Dodatek č. 1 ke smlouvě o dílo č. 3597/2018/OI/VZKÚ

1. Smluvní strany se v souladu s čl. XVII., odst. 7. dohodly na uzavření Dodatku č. 1 ke smlouvě o dílo č. 3597/2018/OI/VZKÚ ze dne 20.11.2018 (dále jen „smlouva“) na realizaci stavby „**Rekonstrukce energetického hospodářství Léčebny dlouhodobě nemocných v Ostravě-Radvanicích**“ z důvodu vzniklých méně a víceprací během realizace stavby v rozsahu dle přílohy č. 1 tohoto dodatku, čímž se mění předmět smlouvy. Jedná se o nepodstatné změny závazku dle § 222 odst. 4 zákona č. 134/2016 Sb., o zadávání veřejných zakázek ve znění pozdějších předpisů (dále jen „zákon“).

AKCE	REKONSTRUKCE ENERGETICKÉHO HOSPODÁŘSTVÍ LDN V OSTRAVĚ – RADIATIONICICH
ČÁST	D.1.4 VYTÁPĚNÍ
OBSAH	PŮDORYS 2.PP – NOVÝ STAV OBJEKT P

AKCE ČÍSLO 803-17
 DATUM 08.2019
 FORMÁT Z A4
 MĚŘÍTKO 1:100
 VÝKR. ČÍSLO 04

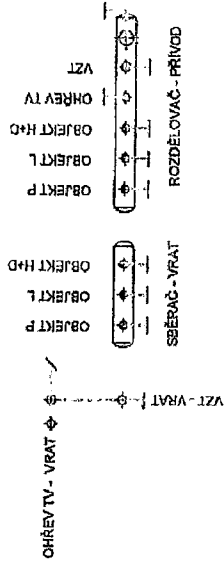
ZMĚNOVÝ LIST OPŽP 2014+PO5		číslo ZL: 2
Zhotovitel:	IGB Holding, a.s.	
Změnový list vystavil:	Statutární město Ostrava	
Datum:	7.8.2019	
<p>Podepsaní zmocněnci potvrzují v souladu se Smlouvou o dílo tuto změnu rozsahu díla:</p> <p>Předmět změny: Přemístění zásobníku teplé vody o objemu 2000 litrů z kotelny do strojovny, vedle místnosti AT stanice a s tím spojená změna napojovacích míst TV, cirkulace TV a SV. výměna stávajícího potrubí studené vody až po místo napojení na nově přemístěný zásobník. Tato změna je bez vlivu na celkovou cenu díla.</p> <p>Popis a zdůvodnění změny:</p> <p>V rámci demontáže kotlů bylo rozhodnuto, že z důvodu zajištění plné spolehlivosti nepřetržitého ohřevu teplé vody pro provoz LDN bude ponechán stávající plynový kotel č.1. Z toho vyplynula nutnost provést dispoziční změny v kotelně. Posunem nových plynových kotlů je omezen prostor pro umístění dalšího strojního vybavení a je potřeba zásobník teplé vody o objemu 2000 litrů přemístit z kotelny do strojovny, vedle místnosti AT stanice. Tím dojde ke změně napojovacích míst TV, cirkulace TV a SV, viz příloha 1-3.</p>

ZMĚNA ZE DNE 30.7.2019

Souhlasím s posunem nových plynových kotlů v rámci kotelny a přemístěním nového zásobníku teplé vody o objemu 2000 litrů z kotelny do strojovny včetně úpravy napojovacích míst.
